SAMRÅDSREDOGÖRELSE

Tillhörande detaljplan för SUI7 del av Lyngåkra 3:136 m.fl.
– Harplingeskolan

Harplinge, HALMSTADS KOMMUN,
Standardförfarande, KS 2024/00361
Kommunstyrelsens
samhällsbyggnadsutskott
2025-12-02

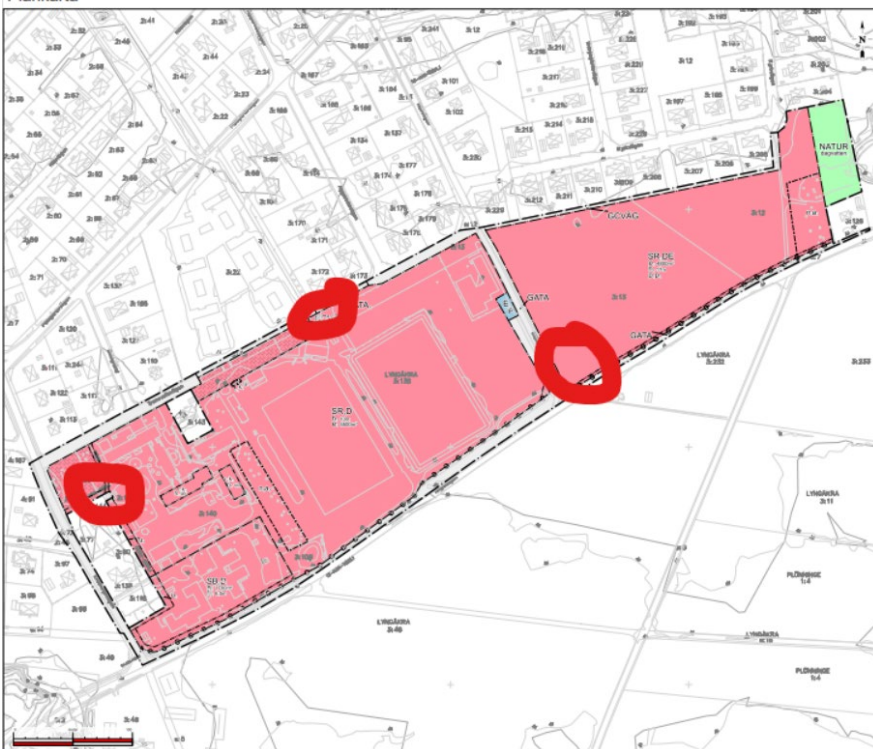
Markkablar

I området har E.ON osäkra markkablar, se bifogad karta "Översiktskarta".

Kablarnas läge måste säkerställas innan markarbete påbörjas. Kabelvisning beställs kostnadsfritt i fält via ledningskollen.se eller via vår hemsida: www.eon.se/privat/kundservice/skydda-ledningar-och-djur/grava-nara-ledning.html
